改善箇所説明図

警光灯

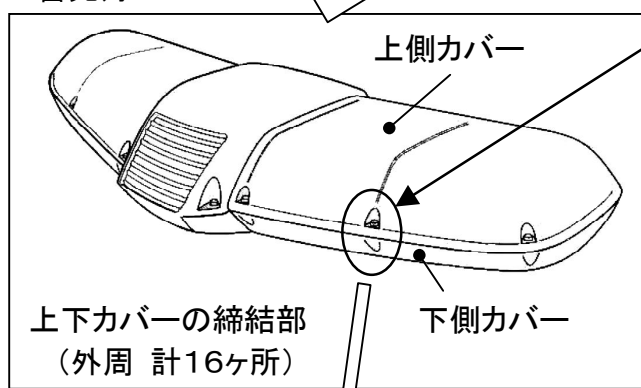
基準不適合発生箇所

車両に架装した警光灯(社外品)の上下カバーの外周締結部(計16ヶ所)において、下側カバーの埋込ナット部に応力集中が発生しており、そこに走行振動や日射熱等の外的要因が加わることで亀裂が発生することがある。

そのため、そのままの状態で使用続けると、締結部が損傷し、最悪の場合、上側カバーが脱落するおそれがある。

改善の内容

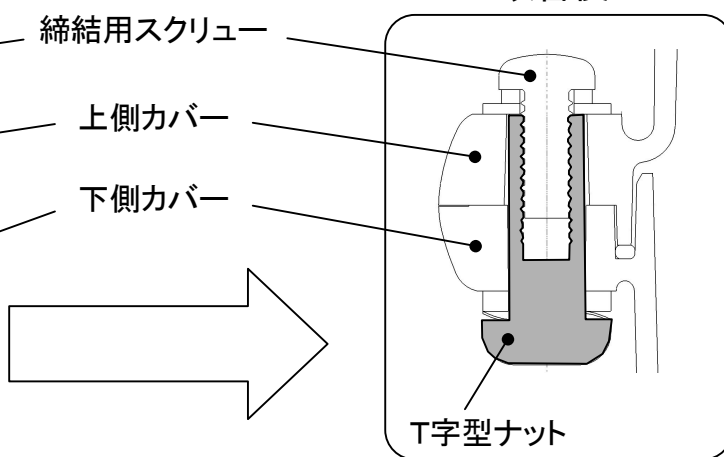
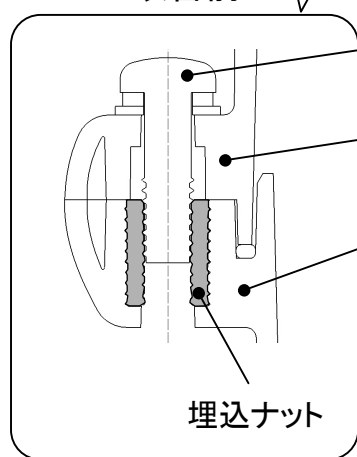
改善前

改善後

ナットを変更し、締結部の応力を緩和する構造に変更する。

全車両、警光灯を対策品と交換する。
